Autorité environnementale

Avis délibéré de l'Autorité environnementale sur les extensions du terminal conteneurs de la Pointe des Grives (Martinique)

n°Ae : 2012-70

Présentation des impacts paysagers des extensions du terminal (figure 170, page 168 de l'étude d'impact)

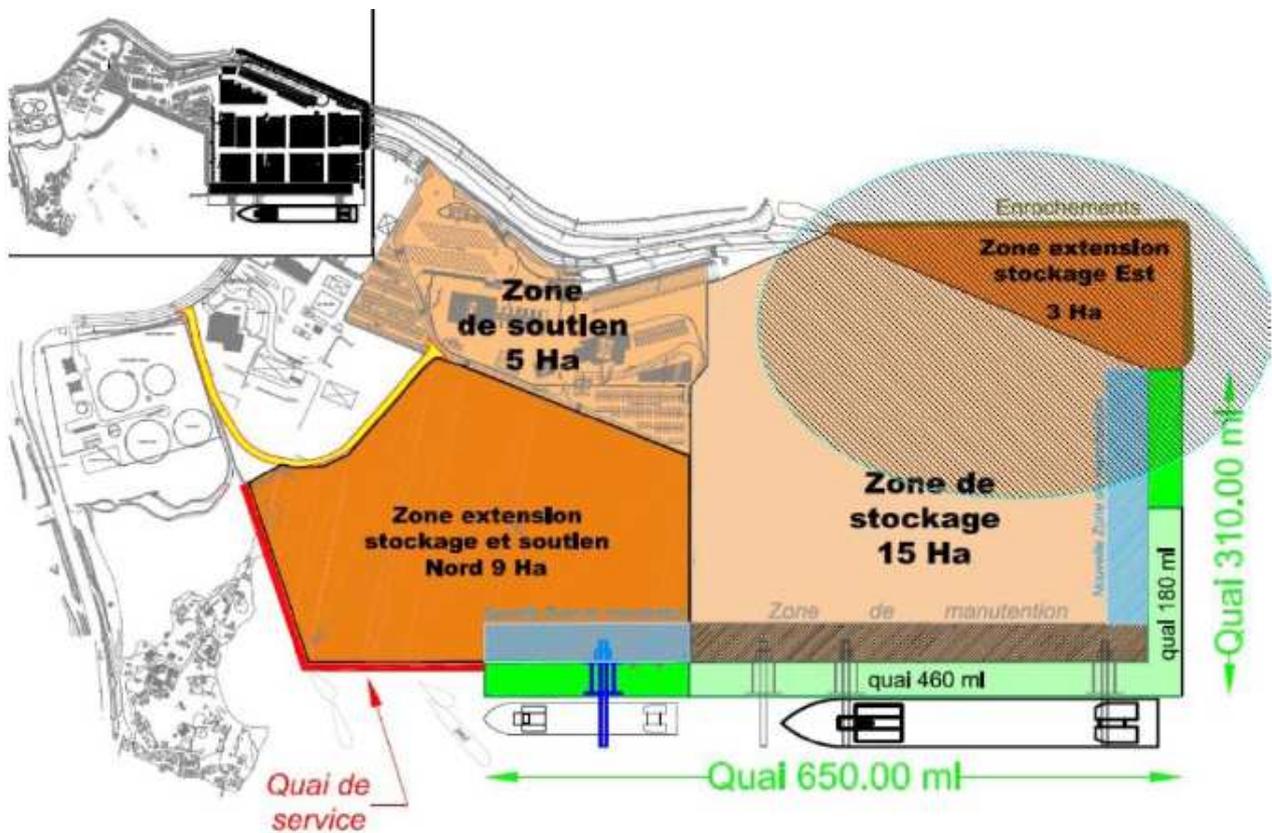
Le dossier est présenté comme constituant en soi un programme indépendant. L'Ae note que le photomontage sur les incidences du projet sur le paysage diffère substantiellement du projet présenté. Sur cette figure, l'extension nord du terminal est prolongée sur la mangrove actuelle et une liaison routière intraportuaire est créée entre la Pointe des Grives et la Pointe des Carrières. Ces nouveaux développements conduisent à la suppression de l'essentiel de la mangrove résiduelle de 1,6 ha délimitée par le port et la rivière Monsieur.

Cette présentation laisse entendre que d'autres développements au projet sont envisagés, pouvant constituer un programme d'opérations phasées dans le temps.

L'Ae recommande de compléter l'étude d'impact en indiquant si d'autres développements du projet sont envisagés et à quelles conditions, et le cas échéant d'apporter une appréciation des impacts de l'ensemble du programme qui serait ainsi constitué.
